Enquête publique pour le projet éolien de KERVELLIN à MOREAC

Au nom de Sites et Monuments (Société pour la protection des paysages et de l'esthétique de la France), association nationale reconnue d'utilité publique et agréée pour la protection de l'environnement, dont je suis déléguée pour le Morbihan, je vous prie de trouver, ci-dessous, notre **première production** sur le résumé non technique de l'étude d'impact pour le projet éolien de Kervellin à Moréac.

Photomontage n°51 - Vue depuis la RD T24 aux abords de la RN 24

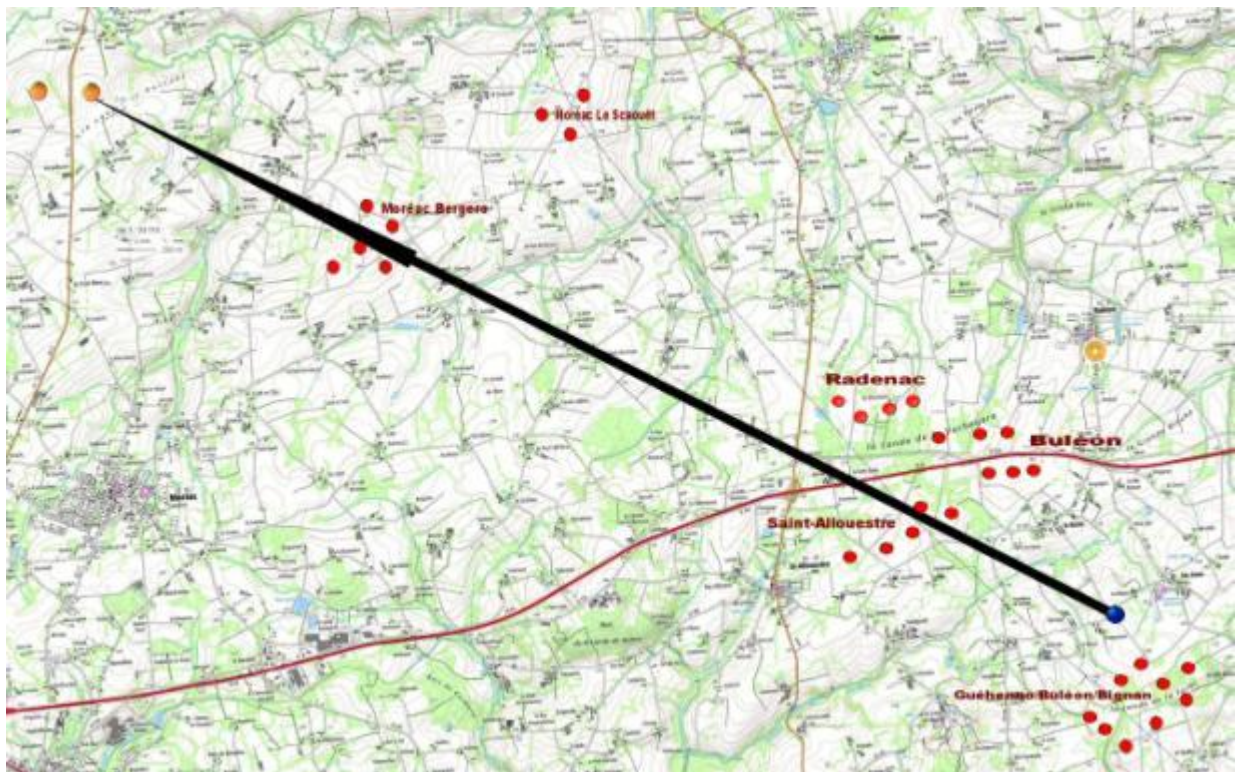
Pièce 37 56 (11/14) soit la page 110 des photomontages, le **parti pris scandaleux** du photomontage 51 réalisé sur la zone du Maigris à Buléon interdit toute visibilité alors qu'il existe une **TRES FORTE INTERVISIBILITE**.

L'observateur s'est tapi derrière la végétation du bord de route pour présenter une vue de premier plan sur des éoliennes tronquées, alors qu'il devait nous présenter une vue éloignée sur le projet de Moréac ...!

Le choix de la prise de vue 51 n'est pas approprié

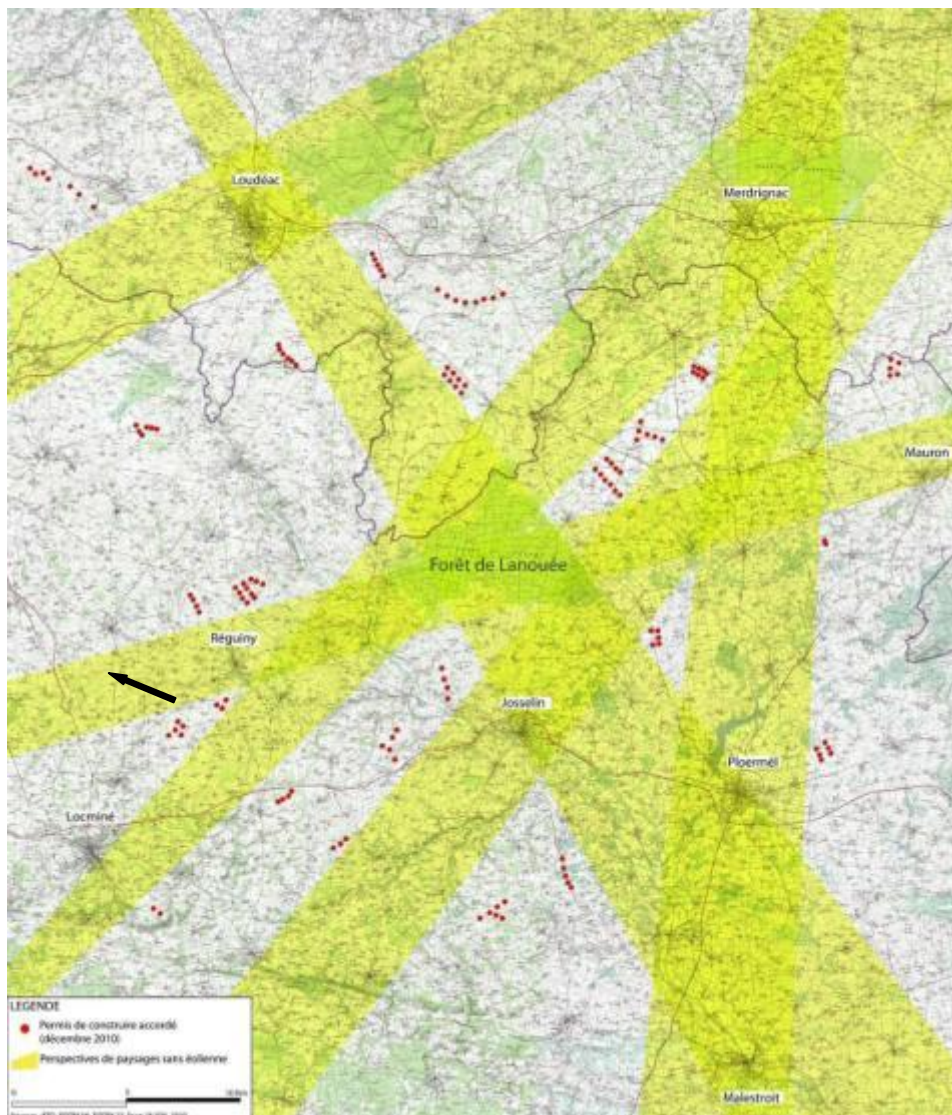
Nos paysages n'ont rien à voir avec les plateaux sinistrés et dénudés présentés par CENA PAYSAGE !

L'Etude d'impact a dénaturé la qualité paysagère du site d'implantation

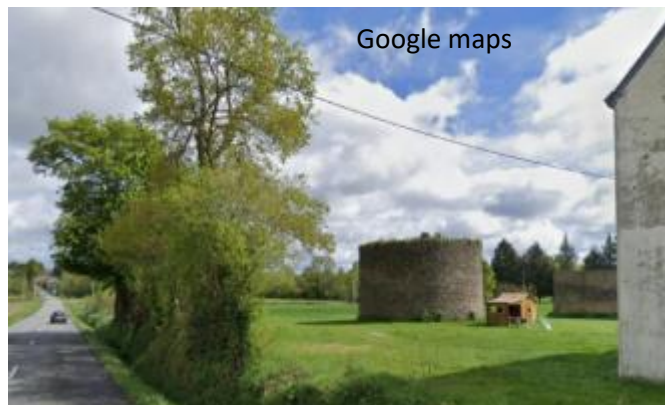
2 KERGORLAY : ce sont 4 habitations, dont une en construction, à 585 m du mât d'E1 d'après nos mesures, qui seront gravement impactées. Sans mesures acoustiques !

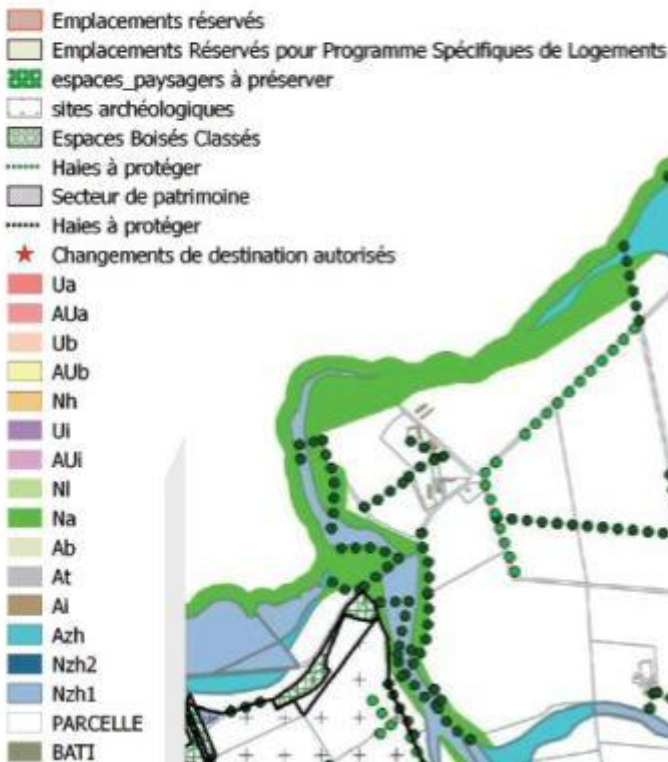
2. Dans ce lieu décrit par CENA PAYSAGE comme un vaste plateau agricole dénudé dédié aux grandes cultures, ENERCON veut pourtant détruire 70 mètres de talus boisé pour créer l'accès à E1.

C'est dire que cette montée de côte bien arborée sur la D17 de Naizin à Moréac va être dénaturée !

Or nous parlons là d'arbres protégés par le PLU au titre de l'article L123-1-5 du Code de l'Urbanisme.

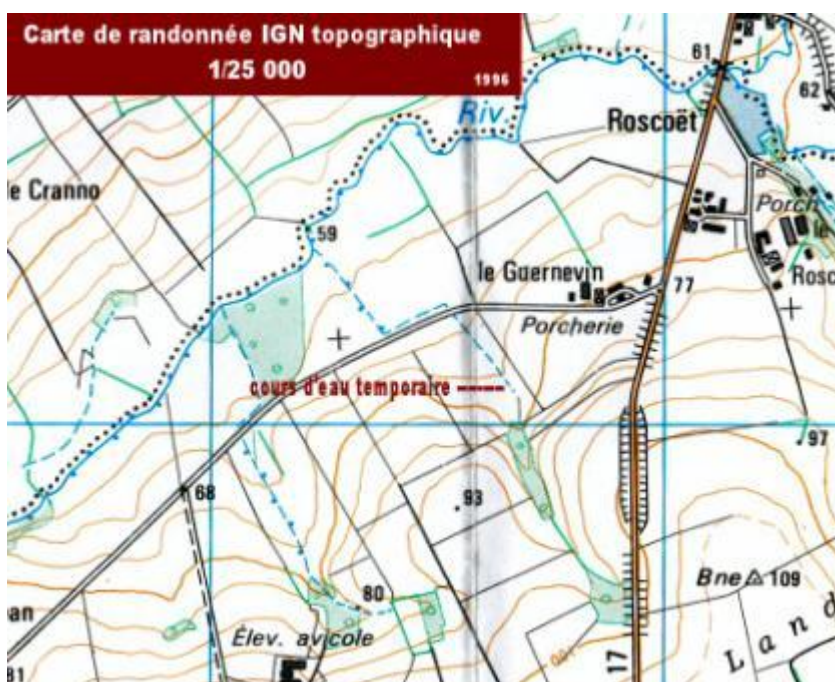
- **Implanter un parc éolien des deux côtés d'une voie routière présente des risques** pour la sécurité des automobilistes distraits par le mouvement des pales de chaque côté de la D 17. Le problème se pose à hauteur de Buléon sur la N24 à 2x2 voies où les machines de Saint-Allouestre d'un côté et Radenac de l'autre seraient à l'origine d'accidents.
